改善箇所説明図

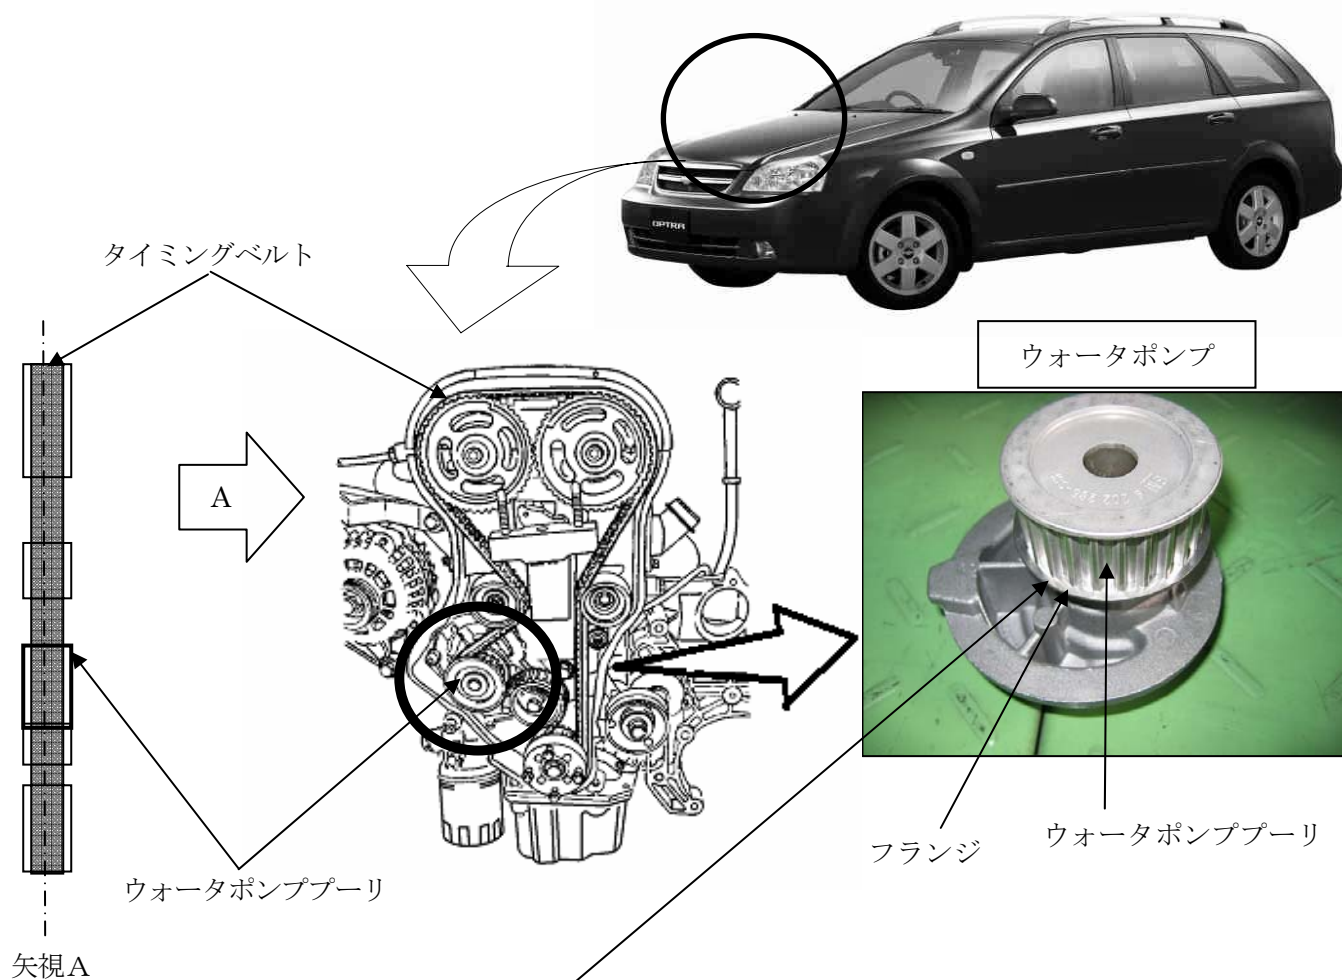
基準不適合発生箇所

ウォーターポンププーリとフランジ部との溶接強度が不足しているため、タイミングベルトが偏心して取り付けられていると、タイミングベルトと当該フランジ部が強く干渉し、溶接が剥がれるものがある。そのため、そのままの状態で使用を続けると、当該フランジがプーリから外れ、最悪の場合、タイミングベルトがウォーターポンププーリより外れ、エンジンが停止するおそれがある。

改善の内容

全車両、ウォーターポンププーリフランジとタイミングベルトとの隙間を点検し、隙間の狭いものはウォーターポンプを対策品と交換する。また、タイミングベルトがフランジに接触している場合はベルトの幅を点検し、幅が基準値以下のものについてはタイミングベルトを新品に交換する。
